Numer referencyjny: 32/2025

„Rozbudowa instalacji OZE opartej o biogaz na oczyszczalni ścieków w Czechowicach-Dzierżycach – Etap I: Budowa Wydzielonej Komory Fermentacyjnej (WKF)”.

Odpowiedź na pytanie Oferenta z dnia 11.12.2025r.

„Pomosty i przekrycia:

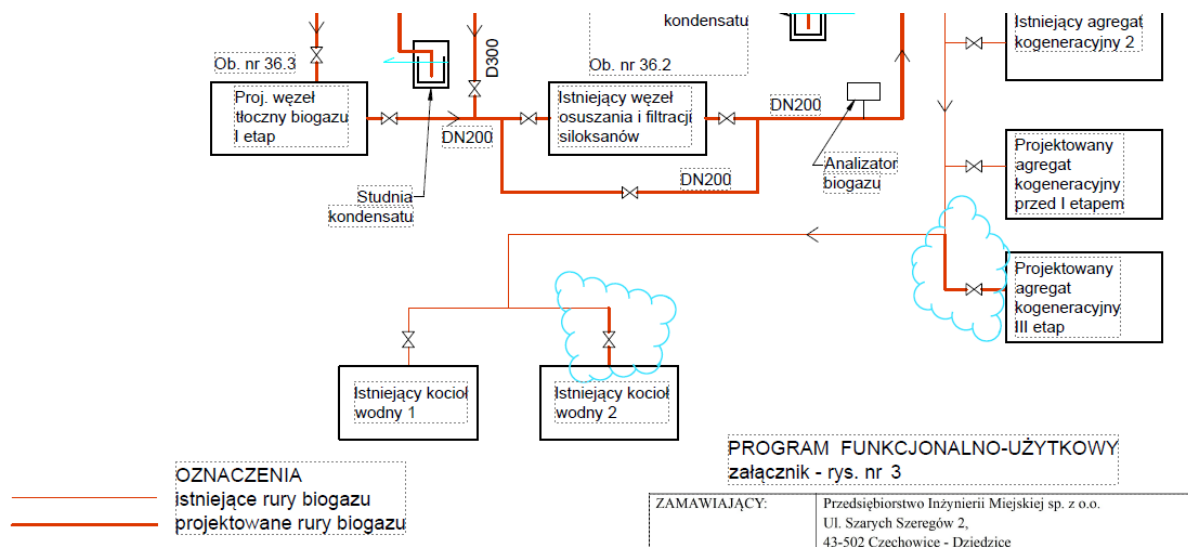
3. Pytanie:

Prosimy o potwierdzenie, że pomosty w nowoprojektowanym obiekcie WKF należy wykonać ze stali czarnej ocynkowanej.

Odpowiedź:

Szczegółowe rozwiązania techniczne dla montażu konstrukcji stalowych zawarto w Programie funkcjonalno-użytkowym – m.in. pkt. 7.8. Warunki wykonania i odbioru robót: montaż konstrukcji stalowych (WWiORB-07).

Równocześnie zgodnie z zapisami PFU:

Zamawiający dopuszcza wykonanie stalowych pomostów z krat stalowych, o rozmiarach oczek około 30mm. Konstrukcje wsporcze pod schody stalowe winny być wykonane z materiałów nie powodujących korozji galwanicznej na styku konstrukcja nośna – stopnica schodów.
